Projekt **Brand på havneareal - Dan Gødning og Nagro**  
Kunde **ADP A/S**  
Notat nr.  
Dato **2017-01-05**  
Til **Fredericia Kommune, Miljøafd. att.: Henrik Aagaard Jørgensen**  
Fra **Mads Dige Toft / Niels N. Christensen**  
Kopi til **ADP A/S, Søren Møller Petersen**

**Supplerende bemærkninger til undersøgelsesrapport vedrørende Dan Gødning A/S**

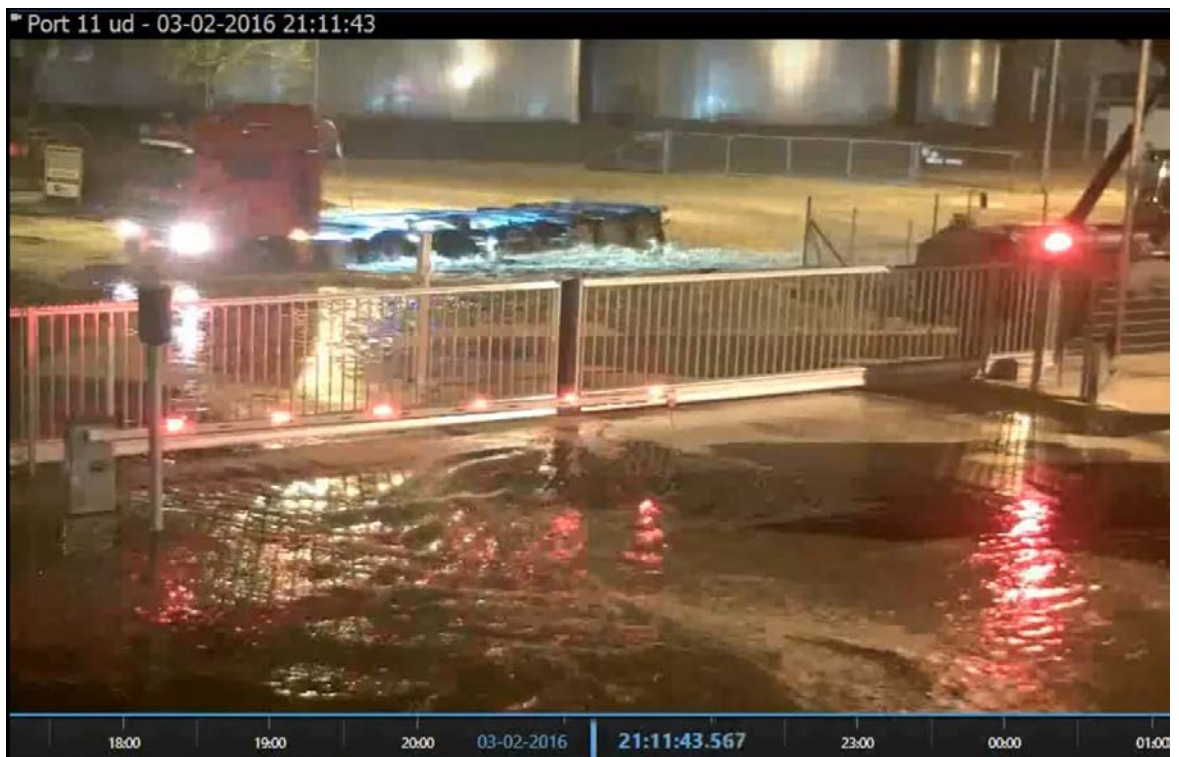
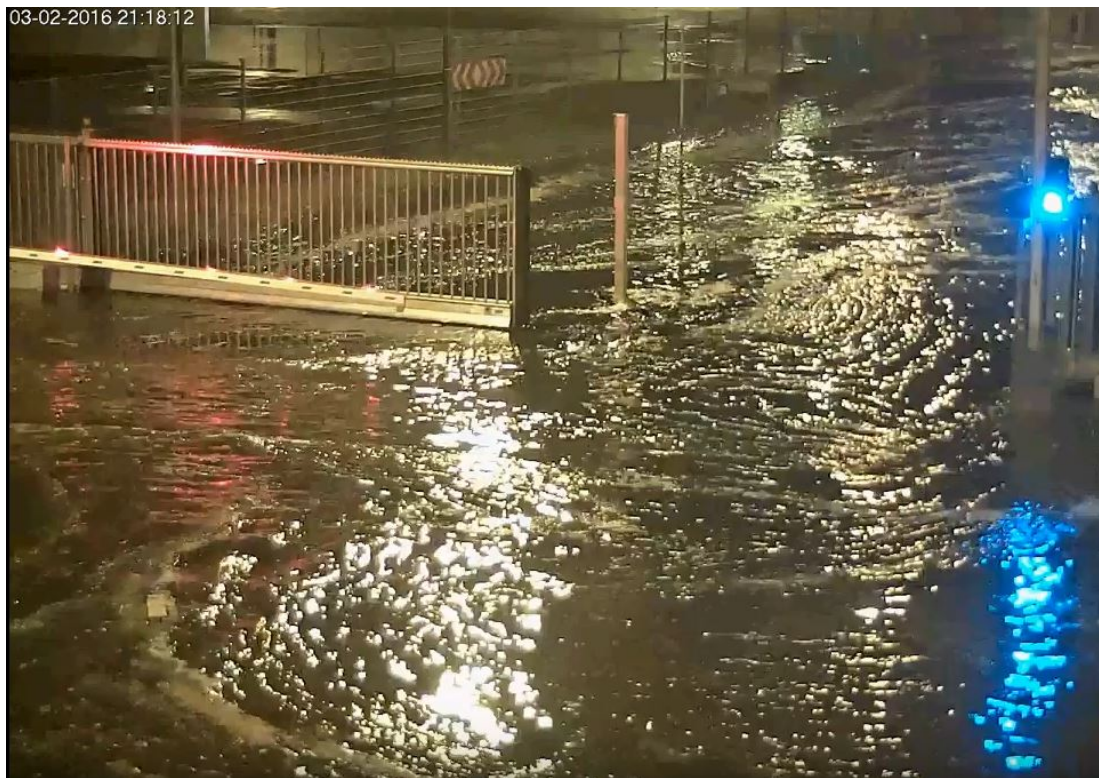
Der findes optagelser fra havnens kameraer, der viser en endog meget høj bølge med stor kraft strømme direkte imod havnebassinnet. Kraften fra bølgen er så stor, at bølgen flytter parkeret lastbil med sættevogn.

Alene på baggrund af kameraoptagelserne synes DMRs vurdering om at gødningsvandet primært er sivet ned bag Autohuset Vestergaard, at være tvivlsom, idet optagelserne viser, at der utvivlsomt strømmer store mængder flydende gødning direkte imod havnebassinnet.

Nedenstående fotos er fra havnens overvågningskameraer, der viser en stor udbredelse af gødningsvand.

**Areal dækkende ca. 12.500 m<sup>2</sup> hvor der anslås, at have været dækket af 0,2 m gødningsvand. Opmålt på Danmarks Miljøportal.**

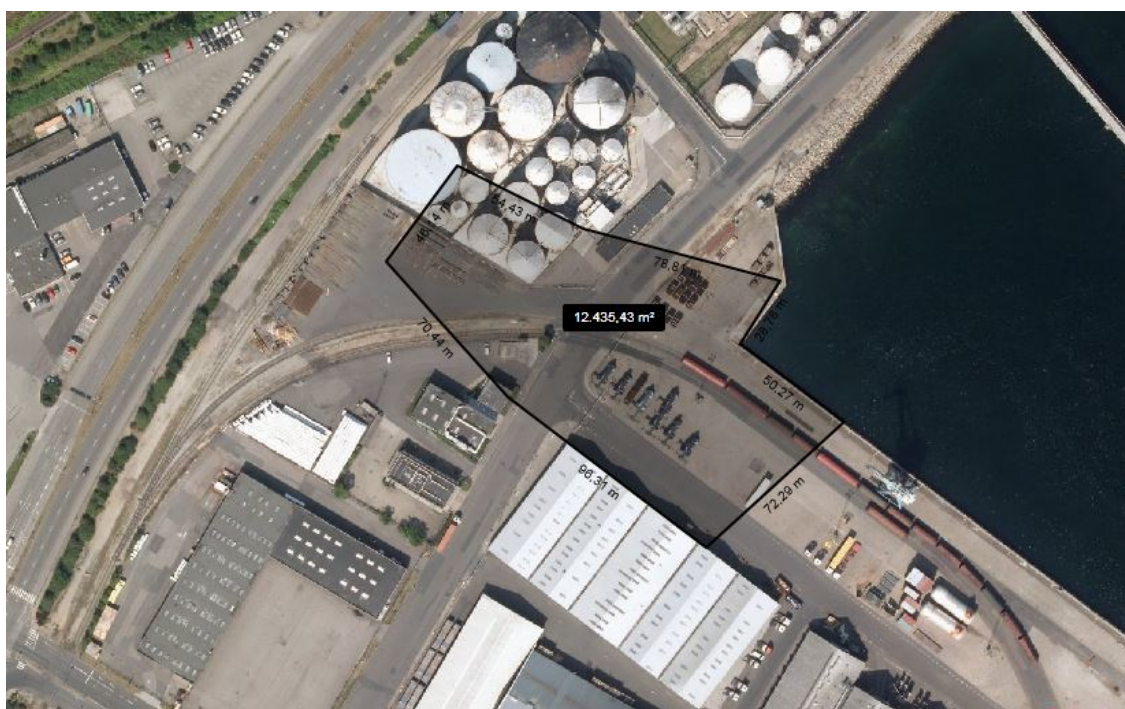
Hvis man tager det omtrentlig areal som kameraoptagelser viser, dækker dette ca. 12.500 m<sup>2</sup> (se nedenstående figur). Hvis det forudsættes at der alene på dette areal har stået 0,2 m gødningsvand giver dette en samlet mængde på 2.500 m<sup>3</sup> (12.500 m<sup>2</sup> x 0,2 m = 2.500 m<sup>3</sup>). Denne mængde skal jo kun betragtes som et øjebliksbillede idet det på optagelser tydeligt ses, at der er en strøm af gødningsvand over en længere periode hvorfor det faktiske volumen da vil være større. Sammenholdt med ovenstående kamerafotos vurderes det, at en endog meget stor mængde gødningsvand er strømmet ud over et meget stort areal.
